E. prot DVA – 2013 – 0009799 del 30/04/2013

OGGETTO: Osservazione allo studio di impatto ambientale e al PROGETTO PRELIMINARE "SISTEMA TANGENZIALE DI LUCCA – VIABILITÀ EST DI LUCCA COMPRENDENTE I COLLEGAMENTI TRA PONTE A MORIANO E I CASELLI DELL'A11 DEL-FRIZZONE E DI LUCCA EST"

Fig. 1. Estratto Tavola T00 PS01 STD PF03 Asse Nord – Sud, Planimetria di Progetto Tav 3/3

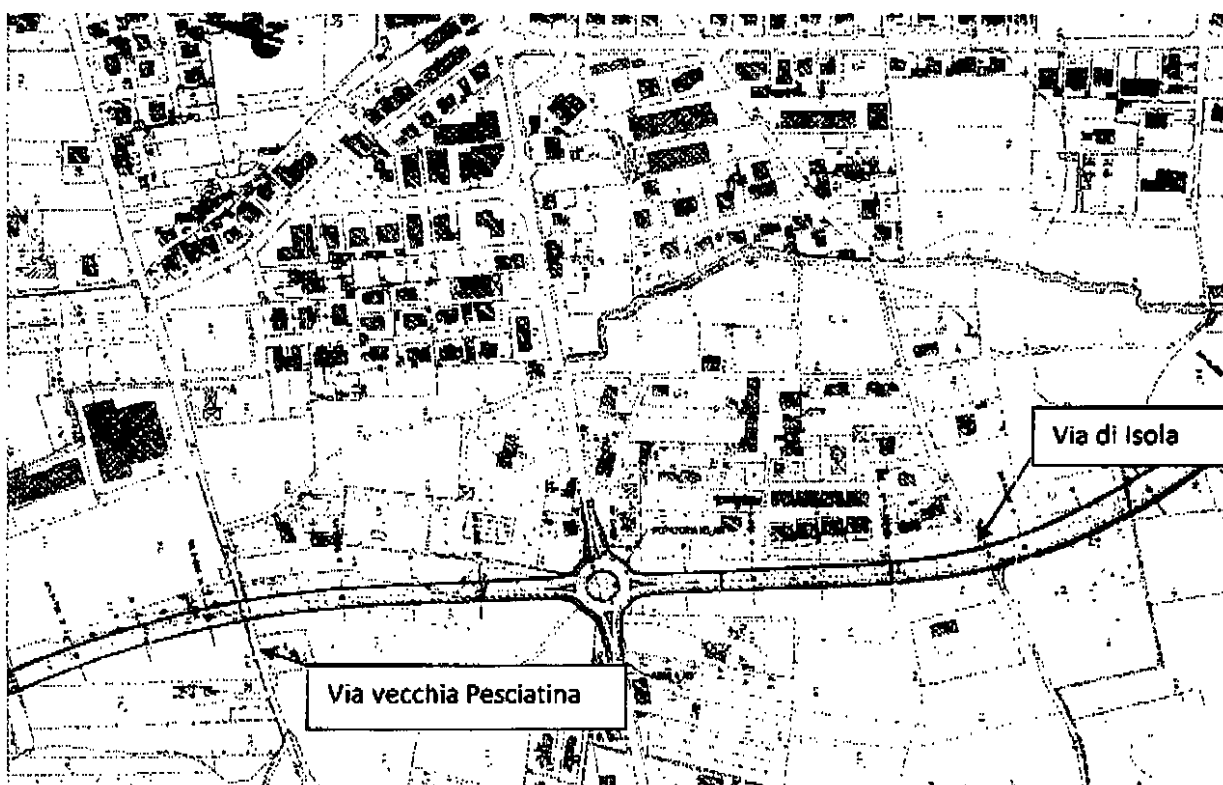
1. Si osserva che in località Picciorana, la soluzione progettuale proposta interromperà completamente i collegamenti tra Lucca e Capannori rappresentati dalla Via di di Isola e dalla Via Vecchia Pesciatina, riversando così sia il traffico veicolare che pedonale e ciclabile di queste vie, sulla strada lucchese n 435 più conosciuta come Via Pesciatina, aumentando così il già consistente numero di veicoli passanti da essa (Fig. 1).

Fig. 2 Individuazione dei collegamenti pedonali e ciclabili attualmente utilizzati sulla direttrice Lucca – Capannori

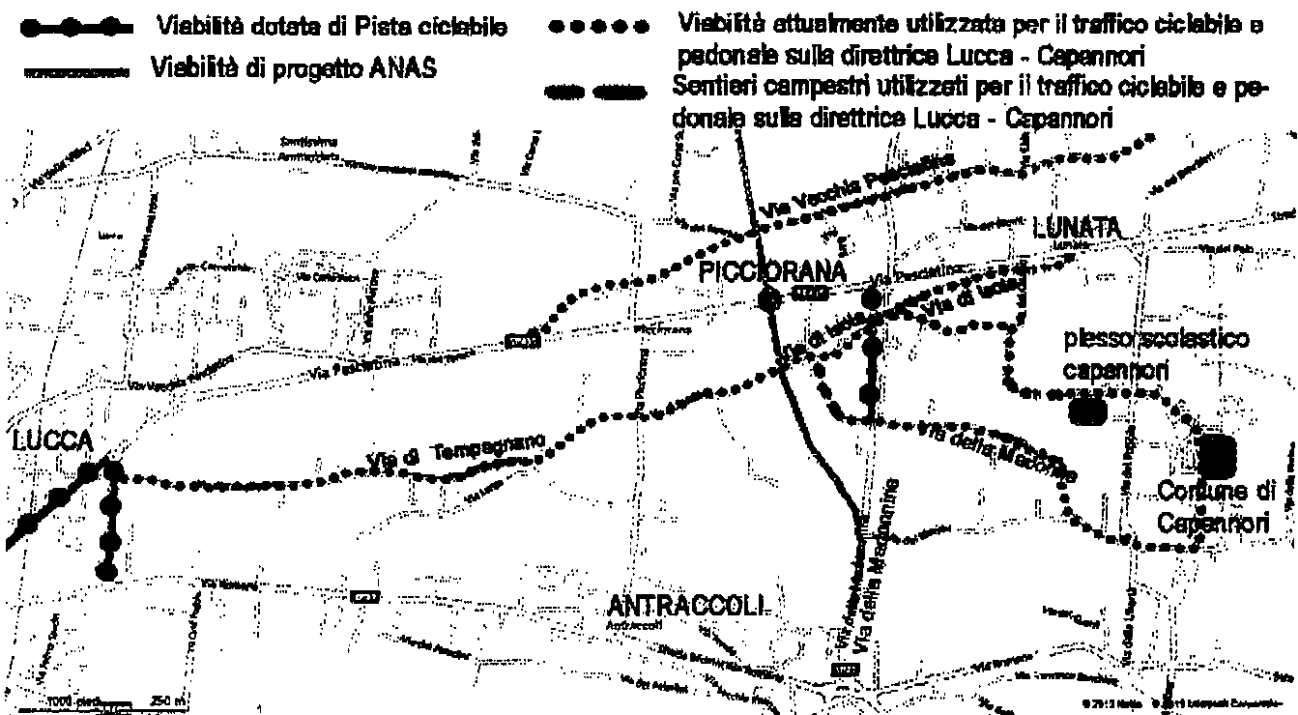
Si fa presente che, per i paesi di Tempagnano di Lunata, Picciorana, Lunata e Lammari, Via dell'Isola e la Via Vecchia Pesciatina rappresentano soprattutto gli unici collegamenti percorribili in bicicletta e a piedi sulla direttrice Lucca – Capannori, sia per raggiungere la città che i servizi presenti sul territorio di Capannori, in quanto meno rischiosi della strada Lucchese n 435. In particolare Via di Isola, grazie alla sua naturale confluenza in via di Tempagnano, attualmente è l'unica strada capace di svolgere l'importante funzione di collegare la chiesa di Lunata, posta nel centro dell'omonimo paese, il complesso scolastico Capannorese e il Palazzo Comunale di Capannori, alla pista ciclabile di viale Castracani a pochi metri dalle mura urbane (Fig. 2). Inoltre Via di Isola e Via Vecchia Pesciatina, grazie alla loro posizione geografica, ai collegamenti con i

In seguito al progetto proposto tale traffico di attraversamento in direttrice Lucca – Capannori sarà completamente interrotto e riversato totalmente sulla via della Pesciatina che per le sue attuali condizioni e per l'incuria in cui versa risulta un collegamento pedonale e ciclabile decisamente rischioso per l'elevato numero di veicoli, che vi passano a velocità sostenuta, nonostante i limiti imposti, e per la totale assenza di Marciapiedi, piste ciclabili, banchine, spazi fuori dalla carreggiata e attraversamenti pedonali protetti. La realizzazione del progetto proposto inoltre peggiorerà la situazione poiché aumenterà di gran lunga il numero di veicoli che usufruiranno della Via Pesciatina a causa della chiusura delle vie già citate e dell'interruzione del traffico veicolare che dalla via Pesciatina si dirigere alla Rotonda di Antraccoli attraverso Via della Madonnina.

Il progetto della rotonda all'intersezione del nuovo asse viario con la Via Pesciatina non migliorerà la situazione poiché è previsto che questa non venga attraversata dal traffico ciclabile e pedonale. Come emerge dalle tavole di progetto, lungo la nuova viabilità infatti essendo considerata una strada di carattere extraurbana C1 non sono stati previsti attraversamenti né pedonali, né ciclabili. Negli studi di traffico e nel progetto, di fatto non sono state prese in considerazione queste tipologie di traffico e non vengono proposte soluzioni tese a risolvere gli impedimenti che questo progetto impone sul territorio andando così a stravolgere le abitudini dei cittadini e disincentivando così l'uso di mobilità alternative e incentivando invece quello delle autovetture. L'asse viario in questo modo crea un vero e proprio sbarramento sulla direttrice Lucca-Capannori per il traffico pedonale e ciclabile entrando in collisione con quanto previsto dal Regolamento urbanistico del Comune di Lucca che prevede in quest'area la realizzazione del Parco Est con la realizzazione di percorsi pedonali e ciclabili. Si osserva pertanto la necessità di rivedere le soluzioni progettuali proposte per la Via Vecchia Pesciatina e la Via di Isola in modo da poter garantire l'attraversamento della nuova viabilità tramite sottopassaggi o passerelle di esclusivo uso pedonale e ciclabile.

Fig. 3 e 4 Individuazione dell'area Est del Comune di Lucca a confine con quello di Capannori emarginata dalla nuova viabilità con ingrandimento sulla area residenziale posta tra Via Pesciatina e Via dell'Isola

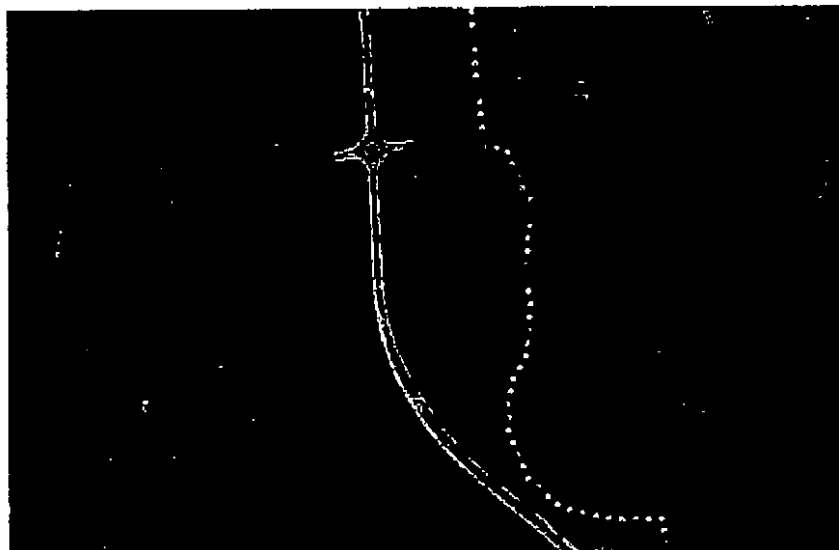
2. Si osserva inoltre che questa assenza di collegamenti tende a emarginare la parte del Comune di Lucca posta ad est dell'asse viario e al confine con il Comune di Capannori. Rappresenterà, di fatto, un reale ostacolo alla dotazione di quest'area di infrastrutture primarie (Fognature ed Acquedotto). **Si richiede pertanto di prevedere la realizzazione di queste reti di servizi a carico del Comune prima della realizzazione delle opere stradali previste in quest'area.**

Fig. 5 Estratto Tavola T00 PS01 STD PF03 Asse Nord – Sud, Planimetria di Progetto Tav 3/3

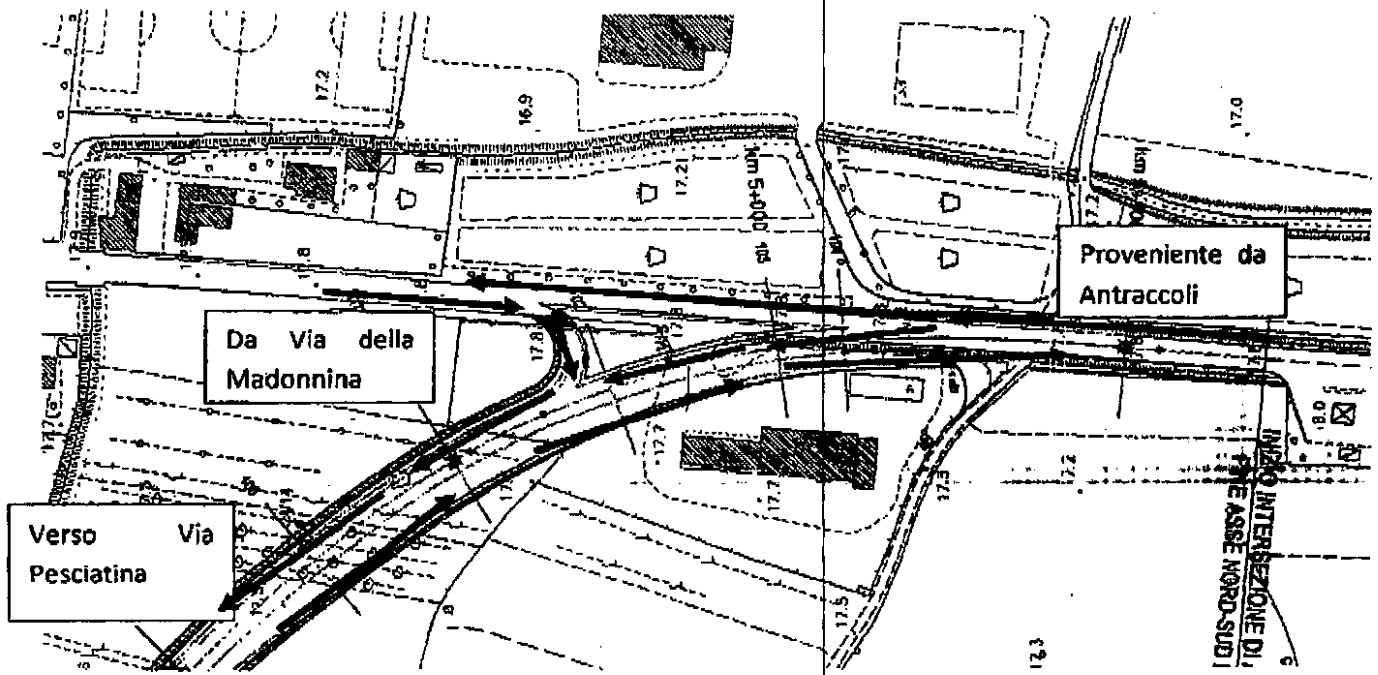
3. **Si osserva inoltre l'inadeguatezza dell'intersezione della nuova viabilità con via della Madonnina alle esigenze del territorio.** Nel progetto presentato l'innesto della nuova viabilità con via della Madonnina è collocato, infatti, proprio sopra le nuove pompe di distribuzione di benzina, diesel e gpl realizzate nel 2011 da "Metano", unico distributore di metano per autoveicoli presente nella zona Est di Lucca. Si osserva inoltre che, oltre a dover espropriare e distruggere questa attività commerciale funzionale anche alla nuova viabilità, non è previsto per essa nessun accesso dai nuovi assi viari. Si fa presente pertanto la necessità di rivedere lo svincolo progettato e di sostituirlo con una rotatoria, così come previsto dal Regolamento Urbanistico del Comune di Lucca approvato nel 2012, in modo da non costringere la popolazione residente lungo Via di Isola, Via della Madonnina, Via della Madonna e via del Chiasso, ad utilizzare la già intasata via Pesciatina per dirigersi alla Rotonda di Antraccoli, ma dar loro la possibilità di utilizzare Via della Madonnina. Così facendo si riesce anche a garantire l'accesso da entrambi i sensi di marcia al distributore di Metano.
